改善箇所説明図

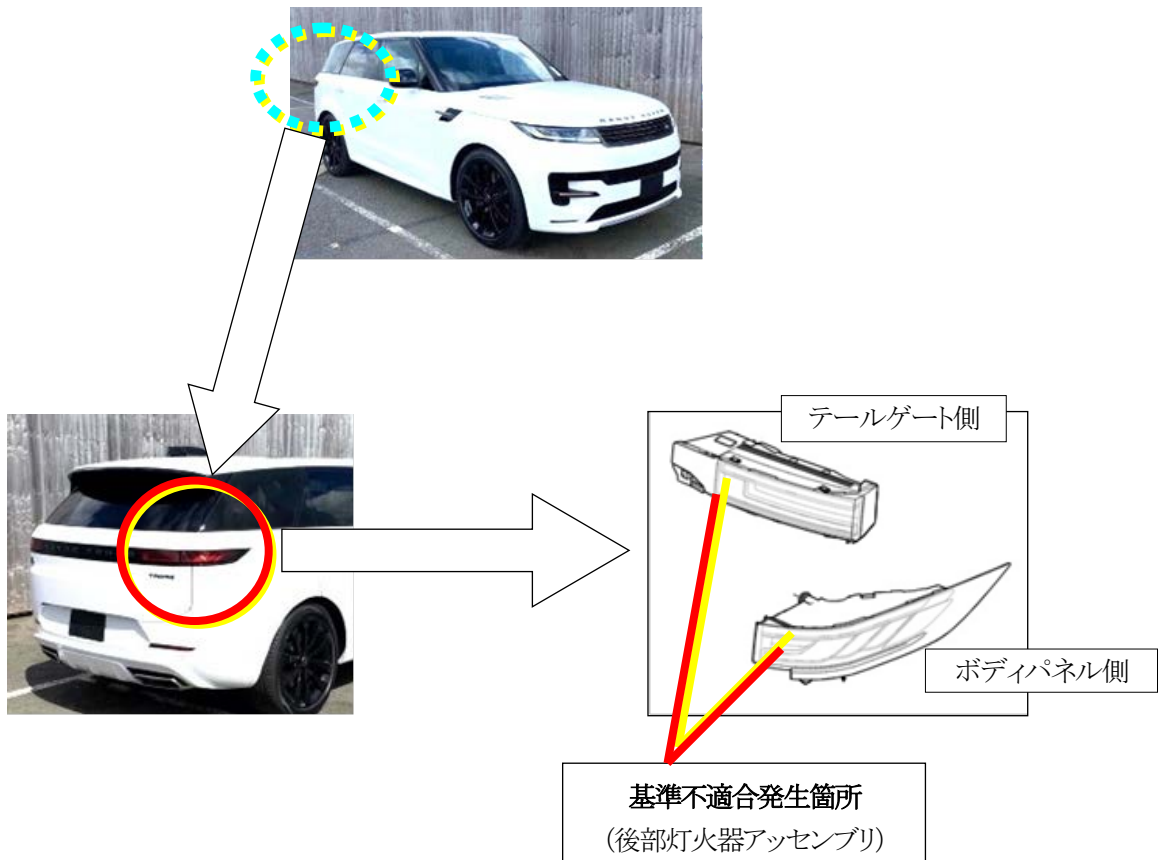
基準不適合発生箇所

右側後部灯火器アッセンブリにおいて、生産工場部品取り扱いが不適切なため、灯火器ケース内の気密状態が不良となっているものがある。そのため、雨天又は洗車時に灯火器内に水の浸入並びに錆の影響を受け、最悪の場合、灯火器が点灯（点滅）しないおそれがある。

全車両、右側後部灯火器アッセンブリを良品に交換する。

識別：助手席ドアのボディ側上部、ドアヒンジボルトに銀ペイントを塗布する。
